**INFORME DE CONTROL CONCURRENTENTE  
N° 021-2023-OCI/3414-SCC**

**“SERVICIO DE LIMPIEZA Y DESCOLMATACIÓN DEL  
DREN PUERTO RICO, DISTRITO DE TUMBES, PROVINCIA  
DE TUMBES Y REGIÓN TUMBES”**

**TUMBES, 14 DE AGOSTO DE 2023**

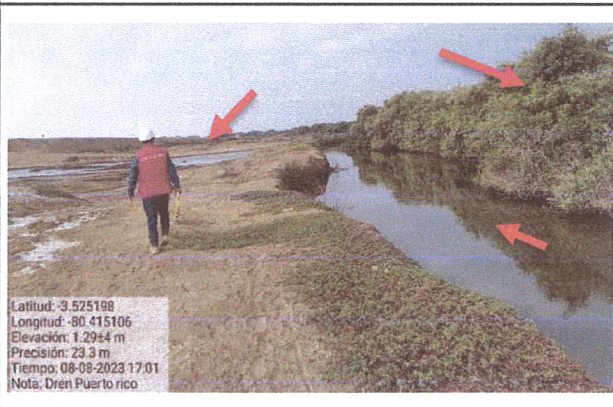
| PROGR.                                                                                                                   | MEDIDA                                                                             | DESCRIPCIÓN                                                                                                                                                                                                                                  | REGISTRO FOTOGRÁFICO                                                                                                                                                                                                                |
|--------------------------------------------------------------------------------------------------------------------------|------------------------------------------------------------------------------------|----------------------------------------------------------------------------------------------------------------------------------------------------------------------------------------------------------------------------------------------|-------------------------------------------------------------------------------------------------------------------------------------------------------------------------------------------------------------------------------------|
| 3+900<br><br>(Progresiva Indicado verbalmente por el Ing. asistente de la contratista, no existe su ubicación en campo). | No se tomó la medida en la sección, debido a las condiciones de intransitabilidad. | En la imagen se aprecia la existencia de gran cantidad de volumen de material descolmatado en el cauce de la margen derecha aguas abajo del dren.                                                                                            | <br>Latitud: -3.5276<br>Longitud: -80.426296<br>Elevación: 4.07+8 m<br>Precisión: 4.3 m<br>Tiempo: 08-08-2023 17:21<br>Nota: Dren Puerto rico    |
| 3+900<br><br>(Progresiva Indicado verbalmente por el Ing. asistente de la contratista, no existe su ubicación en campo). | No se tomó la medida en la sección, debido a las condiciones de intransitabilidad. | En la imagen se aprecia la existencia de gran cantidad de volumen de material descolmatado en el cauce de la margen derecha aguas abajo del dren.                                                                                            | <br>Latitud: -3.527597<br>Longitud: -80.426294<br>Elevación: 4.87+4 m<br>Precisión: 3.9 m<br>Tiempo: 08-08-2023 17:22<br>Nota: Dren Puerto rico |

En ese sentido, al existir deficiencias en la descolmatación del cuse del dren, se corre el riesgo que debido a la ocurrencia de intensas precipitaciones pluviales se colmate con mayor facilidad, provocando inundaciones de gran magnitud, afectando a los cultivos e infraestructura de las zonas aledañas.
